**Veresegyház Város Önkormányzata**

**Módosító javaslat (Mézesvölgy)**

**Tárgy:** **Módosító javaslat a „Forgalmi rend módosítások a Mézesvölgy és Kertesi utca térségében” című előterjesztéshez**

## 5. változat

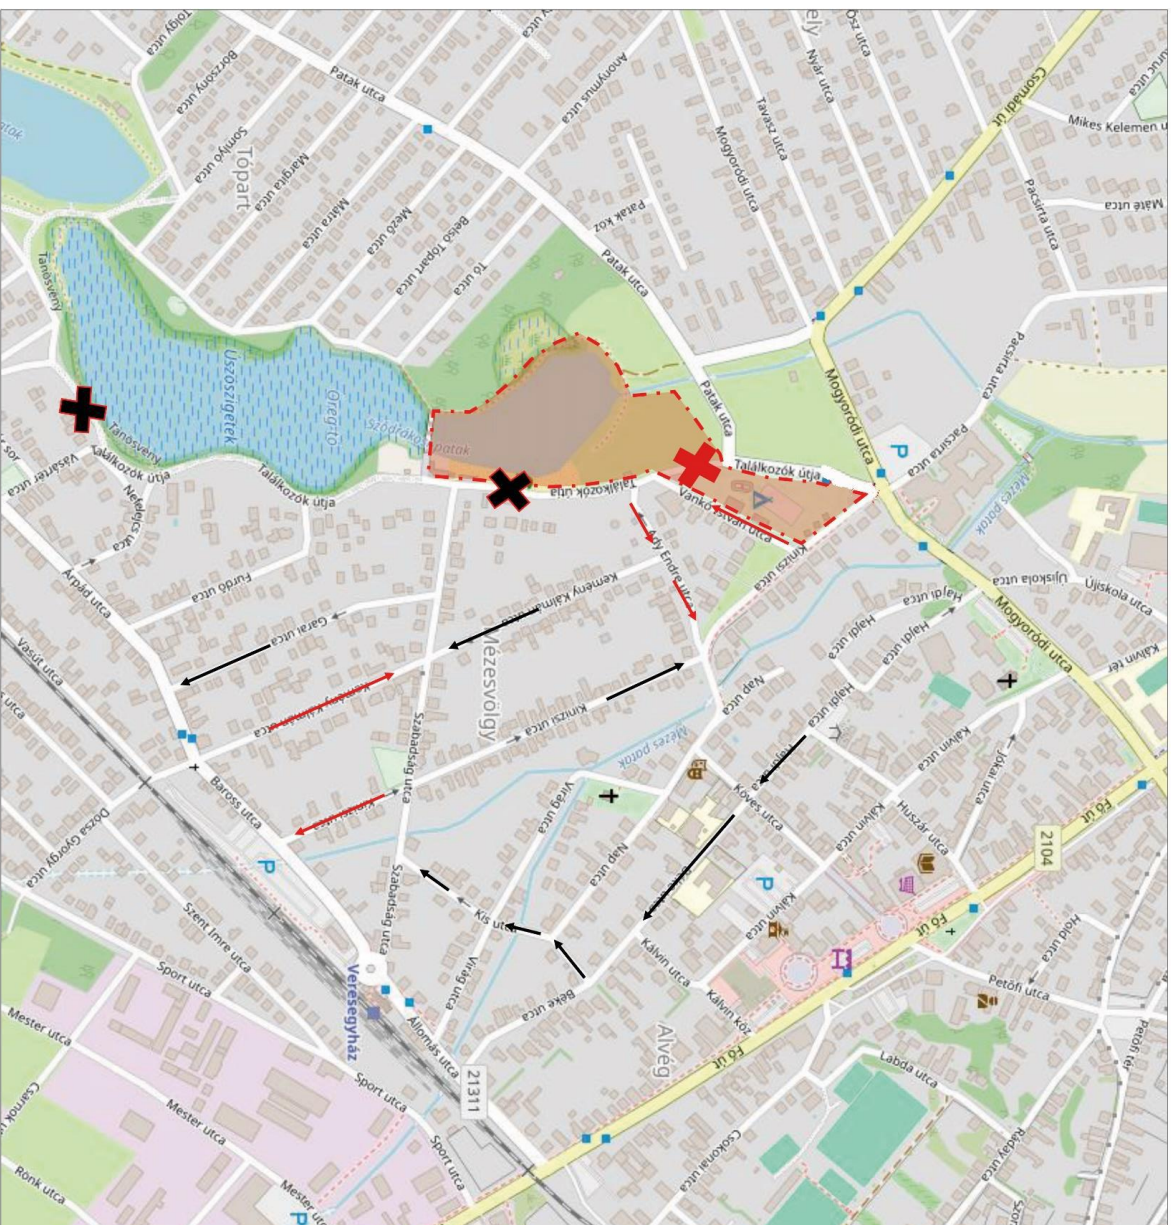
A II. határozati javaslat A, pontja utolsó mondata szerint a Találkozóók útja csak a Búcsú tér felől kerülne egy irányból lezárásra a gépjárművek előtt (a gyalogos és kerékpáros forgalom számára továbbra is nyitva maradna ez az irány is).

Ez a megoldás nem jelentene megfelelő védelmet az átmenő forgalommal szemben a Találkozóók útján, így a Mézesvölgyben sem. Feltehetőleg az előterjesztő szándéka is a Találkozóók útjának a lezárása volt, az előterjesztés ezzel ellentétes vagy nem egyértelmű szövegezése pusztán ponttalanság.

A II. határozati javaslat A, pontja szövegszerűen helyesen tartalmazza a Kinizsi utca Vankó István utcánál történő lezárását, azonban a csatolt térképen a lezárás a Szabadság utca és Ady Endre utcák között került jelölésre. Javaslom a térkép a szöveges előterjesztéshez való igazítását a módosító javaslatomhoz csatolt térkép szerint.

„A Találkozóók útja a Vankó István utca és a Patak utca között lezárásra kerül a gépjárműforgalom elől forgalomelzáró technikai eszközzel (virágládákkal). A gyalogos és kerékpáros forgalom számára mindkét irányból átjárható marad. A Búcsú tér továbbra is átjárható, körbejárható, a téren a parkolás minden irányból elérhető (lehetséges).”

- Talalkozók útja lezárva (Patak u – Vankó I. utca között)
- Talalkozók útja lezárva (Mogyoródi utca felé/felel)
- Kínizsi utca lezárva (Mogyoródi út felé / felel)
- Termál – Strandfürdő összeköttetése
- Ady Endre utca iránya megfordításra kerül
- Vankó István utca iránya megfordításra kerül
- Kemény K. utca (Szabadság – Baross) egyirányú
- Kínizsi (Szabadság – Baross) egyirányú
